④小断層上端付近の詳細観察-研磨片観察(3/5)-

3.2 小断層の影響範囲に関する検討(開削調査箇所(南側))

4. F-1断層開削調査箇所付近に分布する堆積物の地層区分 及びF-1断層の活動性評価

【R2.4.16審査会合における指摘事項No.10】

⑥-1 南側壁面の背後法面天端付近に認められる小断層(1/2)

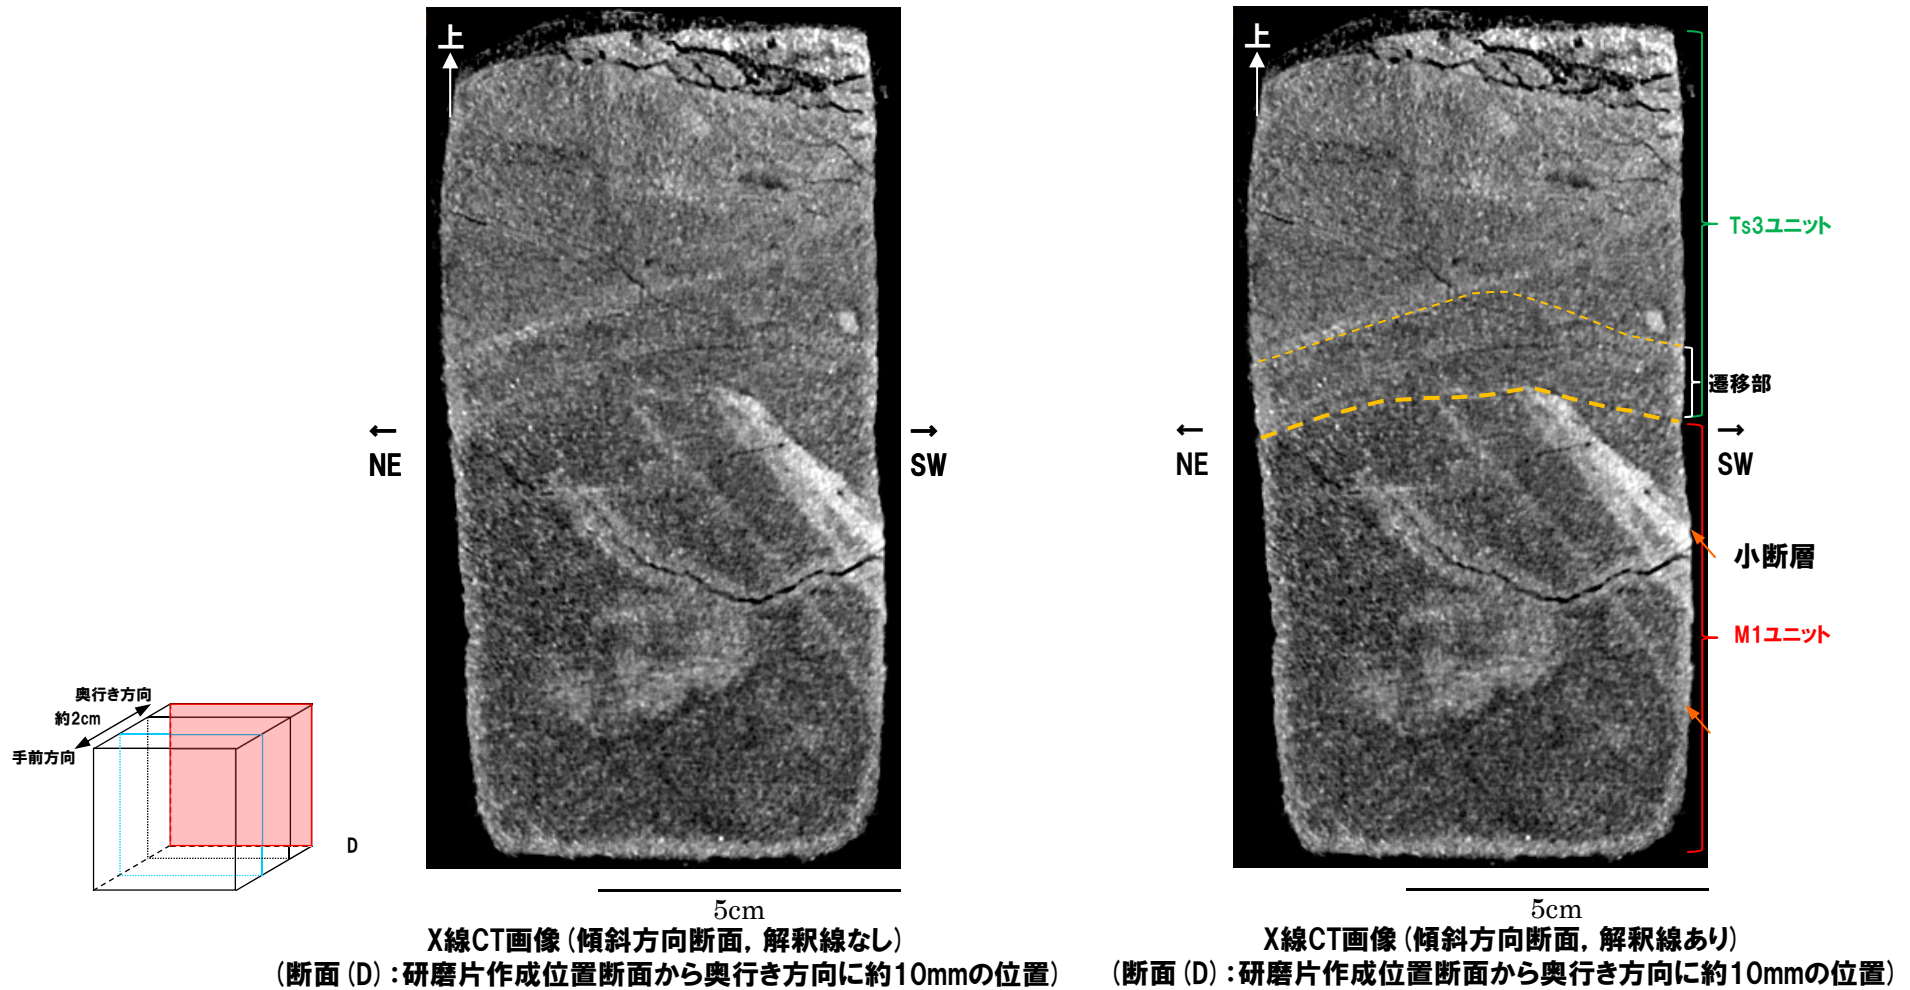
○南側壁面の背後法面天端付近に認められる以下の小断層(確認位置は、次頁参照)について、下表のとおり整理した。

- ・小断層(a)
- ・小断層(b)(高角な西上がり逆断層)(P318参照)(詳細は、R2.4.16審査会合資料P450～P458参照)
- ・小断層(c)(高角な東落ち正断層)(P319参照)

○なお、小断層(a)は、南側壁面において認められるF-1断層に関連する小断層と走向方向に連続するものであり、P284～P315に示すとおり、各種観察に基づき評価を行っている。

走向・傾斜	変位センス	見かけ鉛直変位量	連続性	Ts3ユニット(遷移部含む)との関係
小断層(a)	N4° E/50° W	西上がり逆断層	約15cm	・南側壁面において認められるF-1断層に関連する小断層と走向方向に連続する	・Ts3ユニット(遷移部含む)に変位・変形を与えていない
小断層(b) (高角な西上がり逆断層)	N13° W～N14° E/ 82° E～88° W※	西上がり逆断層	約1.5cm	・南側壁面の背後法面において連続する	・Ts3ユニット(遷移部含む)に変位・変形を与えていない
小断層(c) (高角な東落ち正断層)	N36° E/70° E	東落ち正断層	約1.0cm	・南側壁面の背後法面において連続する	・Ts3ユニット(遷移部含む)に変位・変形を与えていない

側溝設置跡(海側壁面) 詳細スケッチ

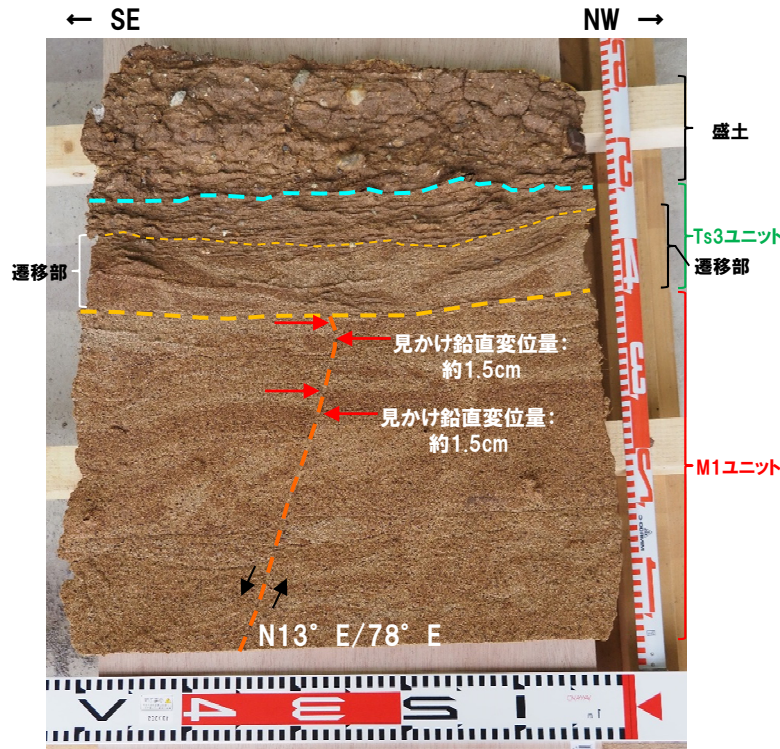
- 南側壁面の背後法面天端付近における側溝設置跡(海側壁面)において、高角な西上がり逆断層センスの小断層(小断層(b))が認められる。
- 当該小断層は、以下の状況から、Ts3ユニット(遷移部含む)に変位・変形は与えていないと判断される。
 - ・小断層は、M1ユニットに変位を与えており、Ts3ユニット(遷移部含む)の基底面直下まで剪断面が連続する。
 - ・小断層に見かけ鉛直変位量の減衰は認められない。
 - ・Ts3ユニット(遷移部含む)の基底面に変位は認められない。
 - ・Ts3ユニット(遷移部含む)中に、剪断面は認められない。

小断層(c) (高角な東落ち正断層センスの小断層) 側溝設置跡(海側壁面) 詳細スケッチ

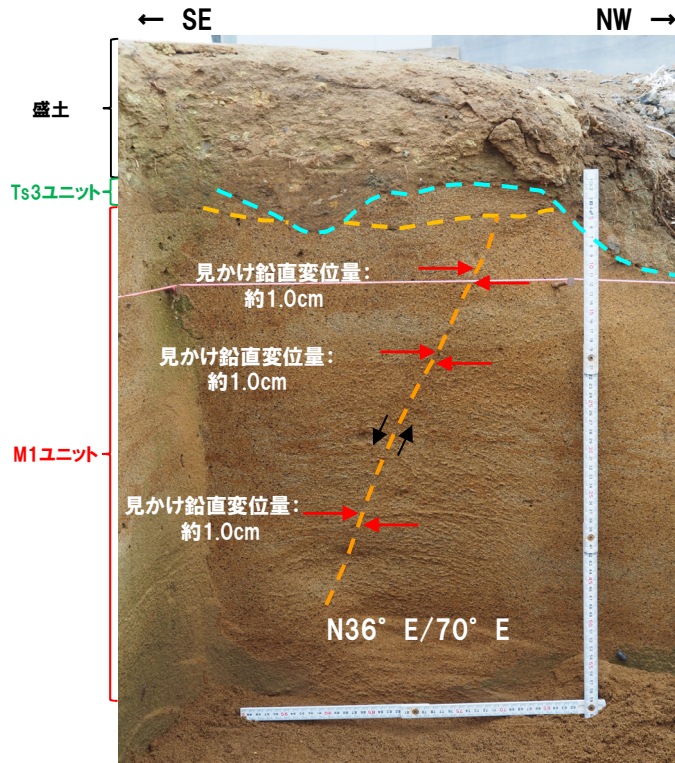
- 南側壁面の背後法面天端付近における側溝設置跡(海側壁面)において、高角な東落ち正断層センスの小断層(小断層(c))が認められる。
- 当該小断層は、以下の状況から、Ts3ユニット(遷移部含む)に変位・変形は与えていないと判断される。
 - ・小断層は、M1ユニットに変位を与えており、Ts3ユニット(遷移部含む)の基底面直下まで剪断面が連続する。
 - ・小断層に見かけ鉛直変位量の減衰は認められない。
 - ・Ts3ユニット(遷移部含む)の基底面に変位は認められない。
 - ・Ts3ユニット(遷移部含む)中に、剪断面は認められない。

F-1断層開削調査箇所における当社写真から作成したスケッチ
小野・斉藤(2019)に加筆(紫字が当社による加筆)

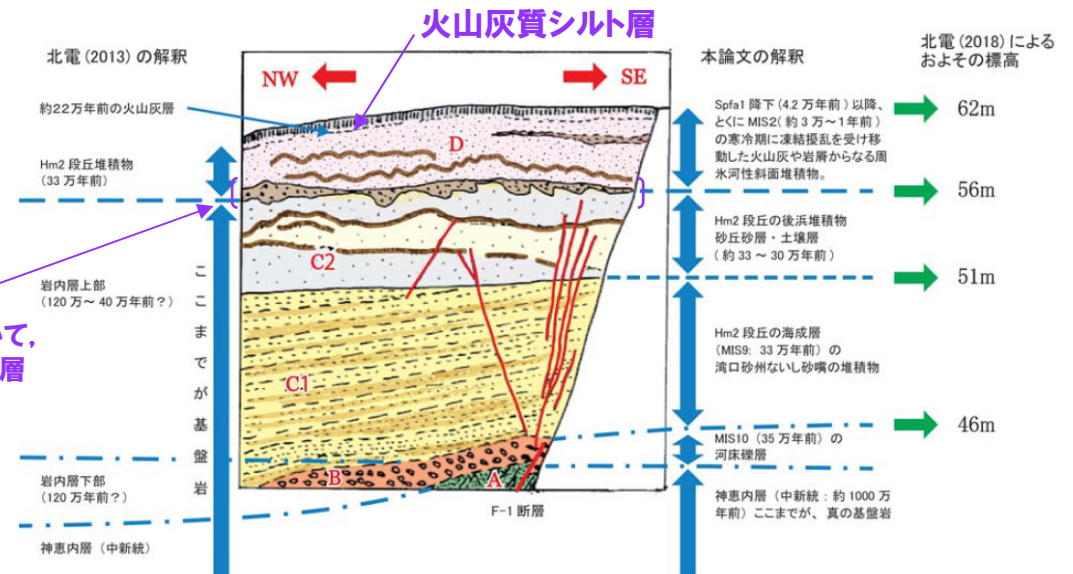
○開削調査箇所(北側)に認められる河成の堆積物(Tf2ユニット)及び開削調査箇所(南側)に認められる斜面堆積物(Ts3ユニット)について、小野・斉藤(2019)「活断層研究51号」が指摘している周氷河作用の影響を受けたものか否かの見解を示すこと。

- 小野・斉藤(2019)では、F-1断層開削調査箇所において認められる堆積物の一部について、周氷河作用の影響を受けたものであると指摘している(文献の詳細についてはP346参照)。
- 当該文献では、敷地及びその周辺に分布する段丘面間の斜面での当社トレンチ調査における火山灰分析の結果、Toya, Spfa-1等が表土直下で混在している状況が認められることから、これらの堆積物は周氷河作用による擾乱を受けたものと推定している。
- さらに、F-1断層開削調査箇所が上述のトレンチ調査箇所と類似する地形に位置していることを以って、既往評価において当社がHm2段丘堆積物としていた地層及びその上位の火山灰質シルト層を含む層厚6m程度の地層(当該文献では「D層」と呼称、次頁図参照)についても、同様に周氷河作用による擾乱を受けた周氷河性斜面堆積物であると断定している。
- また、十勝平野の事例を引用し、Spfa-1が周氷河作用による擾乱を受けた時期がMIS2であることから、D層を含む敷地の周氷河性斜面堆積物の形成時期もMIS2であるとしている。

- ①文献レビューを踏まえた、周氷河作用の影響を示唆する状況を確認するための観点は、以下のとおり。
 - ・層相の観点：堆積物が周氷河作用に伴うインボリューション、ソリフラクション等の影響を受けた場合、その堆積構造は擾乱されると考えられることから、周氷河作用を示唆する擾乱の有無について確認する
 - ・堆積時期の観点：検討対象となる堆積物の堆積時期(氷期かどうか)について確認する
 - ・活動層厚の観点：敷地の位置する北海道における周氷河作用の影響を受ける深度は、地表から概ね2~3m程度となるものと考えられることから、検討対象となる堆積物の深度について確認する
- ②地質調査の結果、いずれの観点においてもTf2ユニット及びTs3ユニットに周氷河作用の影響を示唆する状況は認められない。

- 開削調査箇所(北側)に認められるTf2ユニット及び開削調査箇所(南側)に認められるTs3ユニットは、周氷河作用の影響を受けていないと判断される。
- このため、Tf2ユニット及びTs3ユニットはF-1断層の活動性評価を行うことのできる上載地層と判断される。
